**Verslag huishoudelijke elektrische installatie op laagspanning en zeer lage spanning****Algemeen:**

Referentie: 012-20260420-01	Datum controle: 20/04/2026
Keurder: 012

Eigenaar: Onbekend	EAN-code: 541448820046146128
Adres installatie: Antwerpsesteenweg 524, 2390 - Malle	Nummer teller(s): 1SAG3100089843
Distributienetbeheerder installatie: Fluvius	
Datum uitvoering installatie:	<input checked="" type="checkbox"/> Vóór 01/10/1981 <input type="checkbox"/> Tussen 01/10/1981 en 01/06/2020 <input type="checkbox"/> Vanaf 01/06/2020
Type:	<input checked="" type="checkbox"/> Wooneenheid <input type="checkbox"/> Niet-huishoudelijk <input type="checkbox"/> PV <input type="checkbox"/> Batterij <input type="checkbox"/> Laadpaal

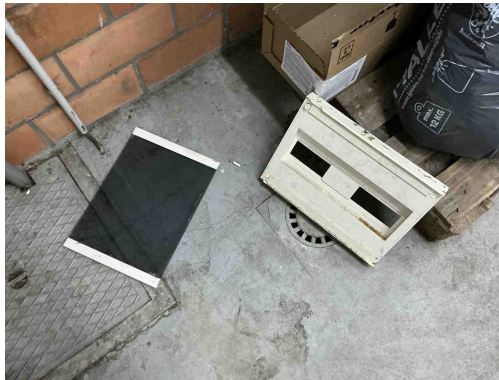
B17 - De voedingsspanning is niet op elk bord vermeld (Boek 1: 3.1.3.3).
Opmerking: Oa bord 1 ,2 ,3,4

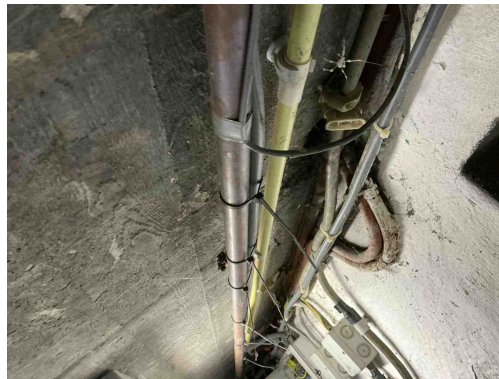
B06 - Het elektrisch verdeelbord heeft niet de minimale beschermingsgraad IPXX-B in een gewone ruimte (Boek 1: 4.2.2.3).
Opmerking: Oa afdekplaatjes bord1,2,3 ,bord 3 beschadigd

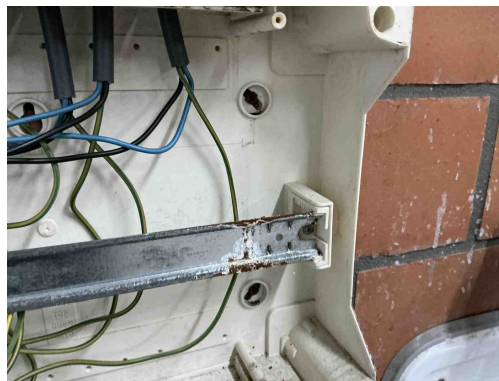
T21 - Het elektrisch materieel is niet geplaatst volgens de voorschriften van de fabrikant/ regels van goed vakmanschap . (Boek 1: 1.4.1.3)

Opmerking: Oa bord 1 ,2 ,3 vijzen niet afgedekt ,kabels vast gemaakt aan gasleiding kelder, drie geleiders in één klem bord 3,geleiders niet afgedekt of aangesloten bord 4

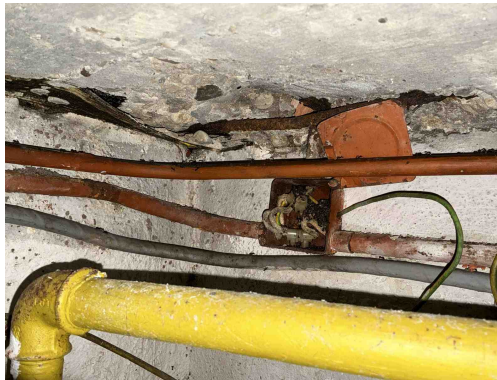
T21 - Het elektrisch materieel is niet geplaatst volgens de voorschriften van de fabrikant/ regels van goed vakmanschap . (Boek 1: 1.4.1.3)

Opmerking: Oa bord 1 ,2 ,3 vijzen niet afgedekt ,kabels vast gemaakt aan gasleiding kelder, drie geleiders in één klem bord 3,geleiders niet afgedekt of aangesloten bord 4

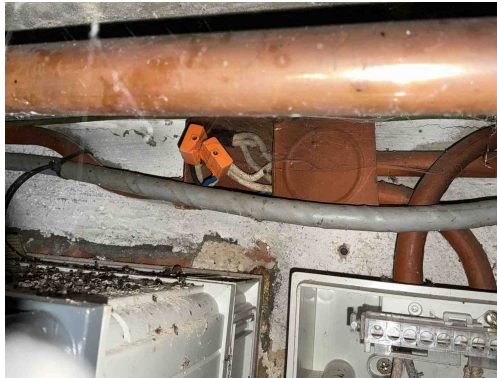
C31 - De deksels van de aftakdoos/aftakdozen sluiten onvoldoende af (Boek 1: 4.2.2.1, 5.2.6.1).
Opmerking: Oa kelder

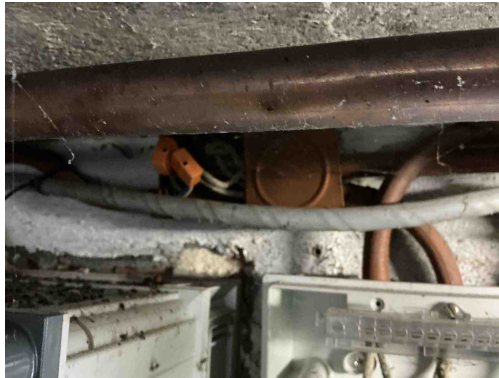
C31 - De deksels van de aftakdoos/aftakdozen sluiten onvoldoende af (Boek 1: 4.2.2.1, 5.2.6.1).
Opmerking: Oa kelder

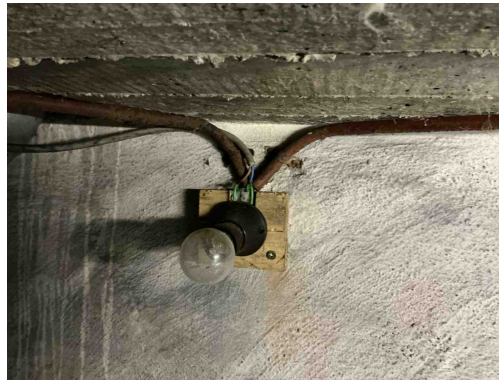
C21 - Het gebruik van geleiders van het type VOB, zonder bijkomende afscherming is niet toegestaan (Boek 1: 5.2.9.6).
Opmerking: Oa kelder

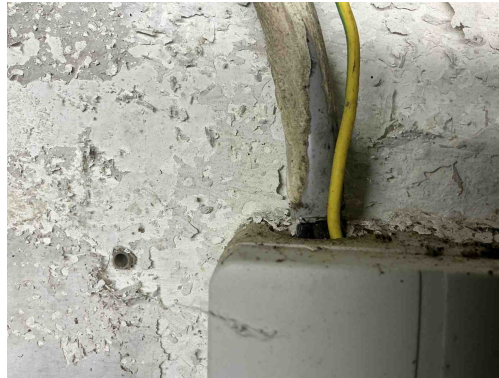
C21 - Het gebruik van geleiders van het type VOB, zonder bijkomende afscherming is niet toegestaan (Boek 1: 5.2.9.6).
Opmerking: Oa kelder

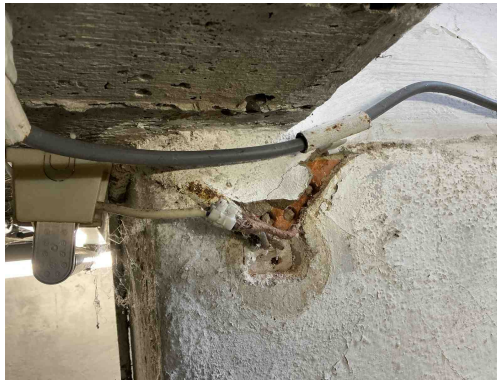
C21 - Het gebruik van geleiders van het type VOB, zonder bijkomende afscherming is niet toegestaan (Boek 1: 5.2.9.6).
Opmerking: Oa kelder

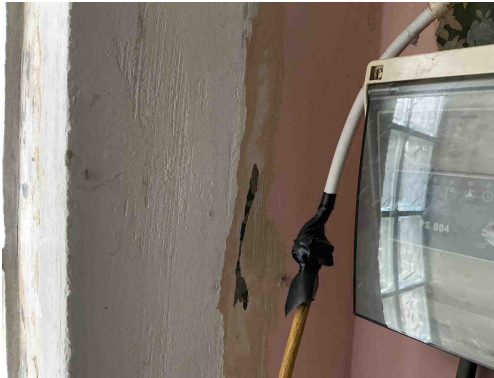
C21 - Het gebruik van geleiders van het type VOB, zonder bijkomende afscherming is niet toegestaan (Boek 1: 5.2.9.6).
Opmerking: Oa kelder

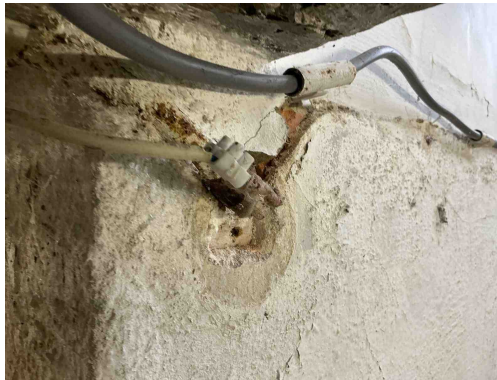
C35 - Er zijn doorverbindingen gemaakt met lusterklemmen; er kon niet aangetoond worden dat deze klemmen geschikt zijn voor de aanwezige spanning, stroom en draadsectie en dat ze "CE" zijn (Boek 1: 1.4.2.1.).
Opmerking: Oa kelder ,cv kamer

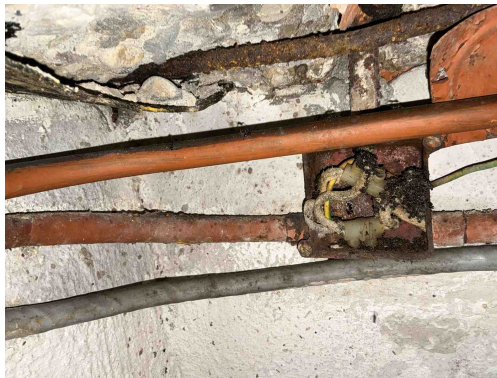
C35 - Er zijn doorverbindingen gemaakt met lusterklemmen; er kon niet aangetoond worden dat deze klemmen geschikt zijn voor de aanwezige spanning, stroom en draadsectie en dat ze "CE" zijn (Boek 1: 1.4.2.1.).

Opmerking: Oa kelder ,cv kamer

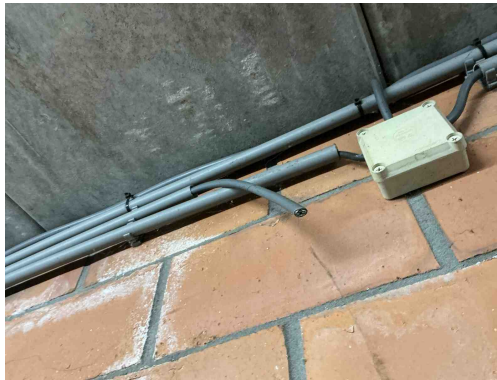
C35 - Er zijn doorverbindingen gemaakt met lusterklemmen; er kon niet aangetoond worden dat deze klemmen geschikt zijn voor de aanwezige spanning, stroom en draadsectie en dat ze "CE" zijn (Boek 1: 1.4.2.1.).

Opmerking: Oa kelder ,cv kamer

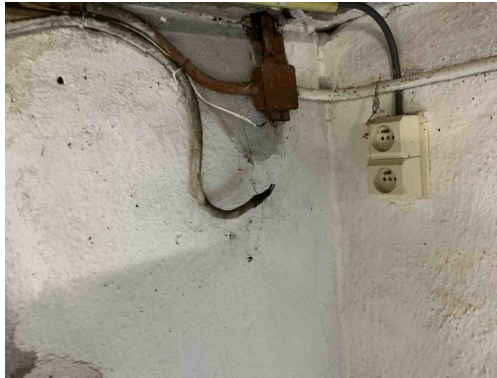
C28 - Niet gebruikte leidingen onder spanning zijn niet op een degelijke manier geïsoleerd of verwijderd (Boek 1: 4.2.1.1).
Opmerking: Oa kelder ,garage

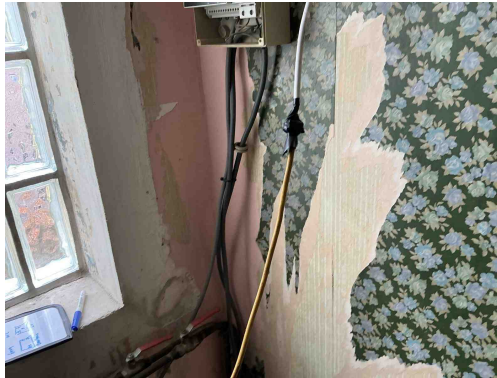
C13 - Onvoldoende bevestiging van de leiding(en) (Boek 1: 5.2.9.5).
Opmerking: Oa kelder ,cv kamer

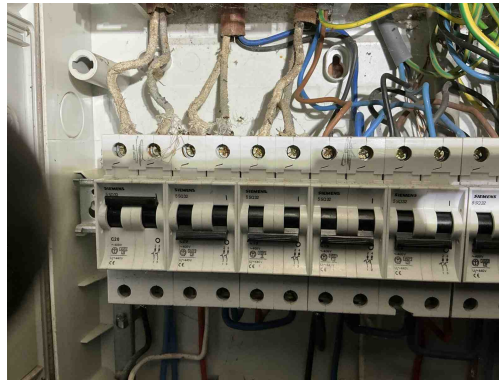
C13 - Onvoldoende bevestiging van de leiding(en) (Boek 1: 5.2.9.5).
Opmerking: Oa kelder ,cv kamer

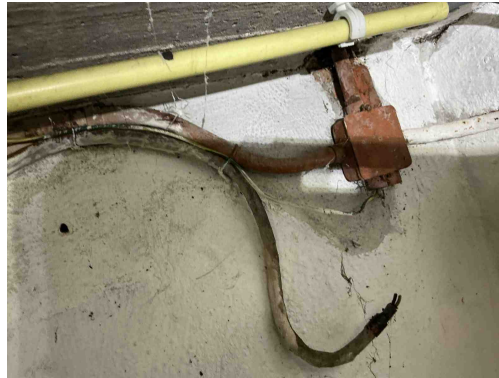
I01 - De waarde van de isolatieweerstand per kring dient tenminste 0,50 Mohm (1000 x Utest) te zijn (Boek 1: 6.4.5.1).
Opmerking: Oa automaat 1 en 4

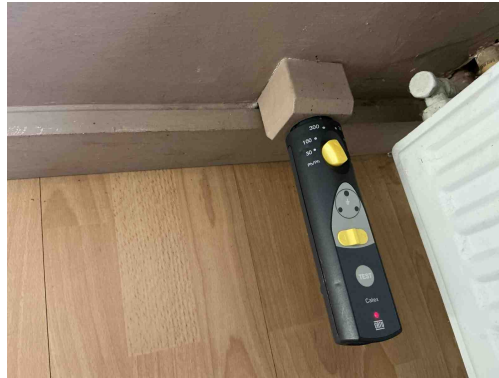
A13 - De continuïteit van de beschermingsgeleider met de aardingsinstallatie is niet gerealiseerd (Boek 1: 5.4.3).
Opmerking: Oa living ,kamer I ,kamer II

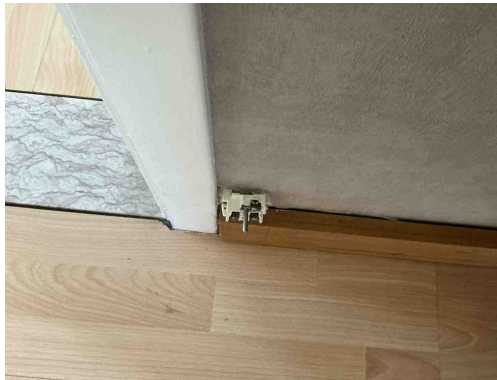
A13 - De continuïteit van de beschermingsgeleider met de aardingsinstallatie is niet gerealiseerd (Boek 1: 5.4.3).
Opmerking: Oa living ,kamer I ,kamer II

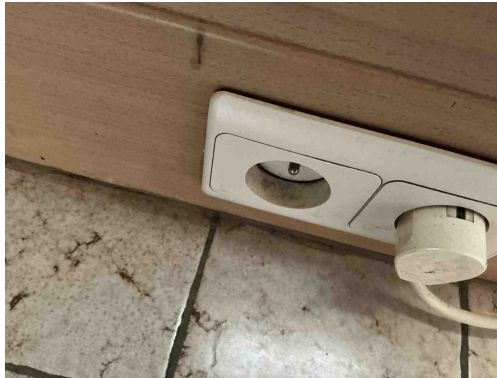
T09 - Bepaalde contactdozen en/of schakelaars zijn beschadigd (Boek 1: 1.4.1.3).
Opmerking: Oa keuken ,badkamer ,kamer III

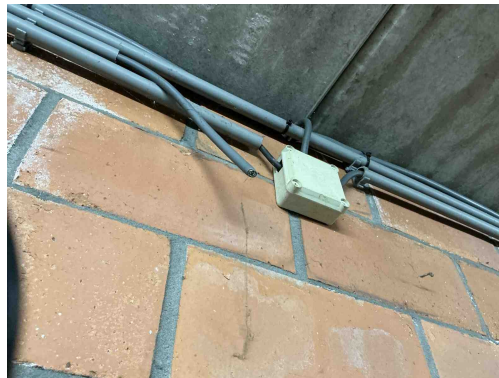
T11 - De contactdozen waarvan de toegekende stroomsterkte maximaal 16A en de toegekende spanning maximaal 250V bedraagt en niet bedoeld zijn voor de voeding van een of meerdere verbruikstoestellen voor een specifiek doel en niet geplaatst zijn in of op schakel- en verdeelborden, beschikken niet of IPXX-D (incl. gemeenschappelijke delen residentieel geheel) (Boek 1: 4.2.2.3/5.3.5.2).

Opmerking: Oa kinderbeveiliging keuken ,badkamer

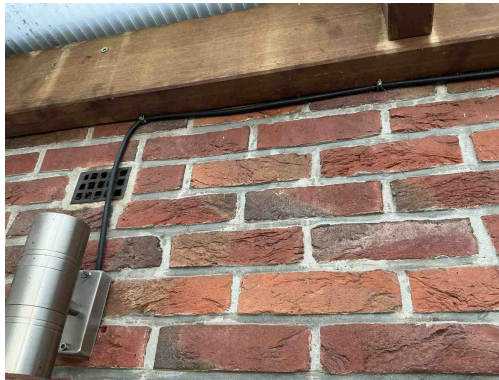
C38 - Het gebruikte kabeltype (snoerkabel) voldoet niet aan de specificaties die van toepassing zijn op voedingsleidingen voor vaste installatie (Boek 1: 1.4.2.1, 5.2.6.2).

Opmerking: Oa terras ,garage ,bord 4

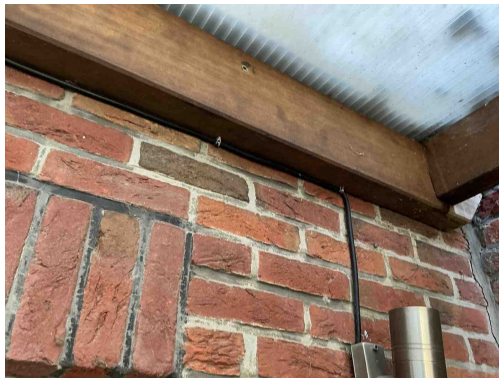
C38 - Het gebruikte kabeltype (snoerkabel) voldoet niet aan de specificaties die van toepassing zijn op voedingsleidingen voor vaste installatie (Boek 1: 1.4.2.1, 5.2.6.2).

Opmerking: Oa terras ,garage ,bord 4

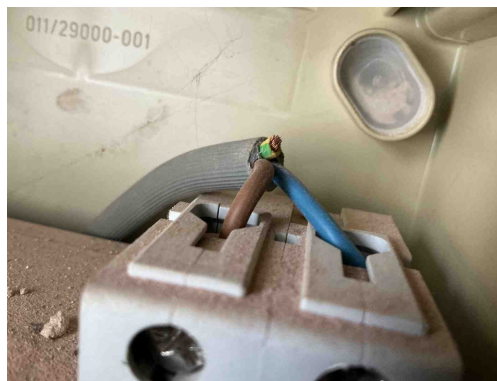
C38 - Het gebruikte kabeltype (snoerkabel) voldoet niet aan de specificaties die van toepassing zijn op voedingsleidingen voor vaste installatie (Boek 1: 1.4.2.1, 5.2.6.2).

Opmerking: Oa terras ,garage ,bord 4

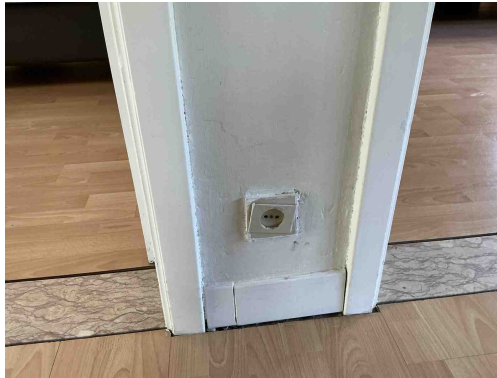
C27 - Het gebruik van geleiders van het type VTLMB (côte-à-côte) is niet toegestaan (Boek 1: 1.4.2.1).
Opmerking: Oa kamer I

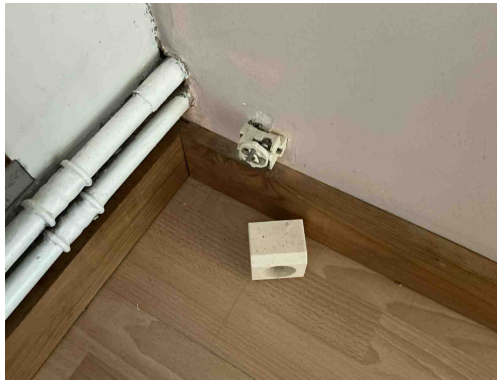
T10 - Bepaalde contactdozen en/of schakelaars zijn niet degelijk bevestigd (Boek 1: 1.4.1.3).
Opmerking: Oa kamer II gang

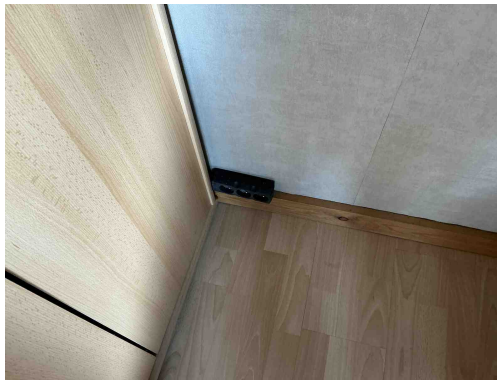
T10 - Bepaalde contactdozen en/of schakelaars zijn niet degelijk bevestigd (Boek 1: 1.4.1.3).
Opmerking: Oa kamer II gang

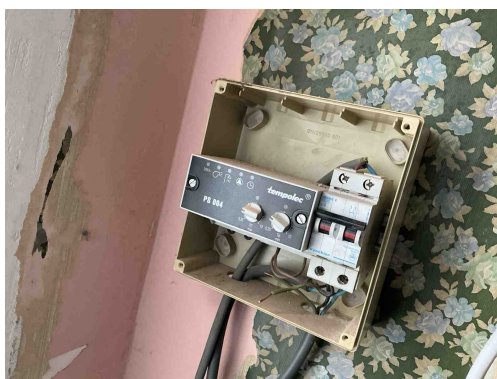
Elektrisch materieel niet geschikt voor toepassing
Opmerking: Oa slaapkamer III
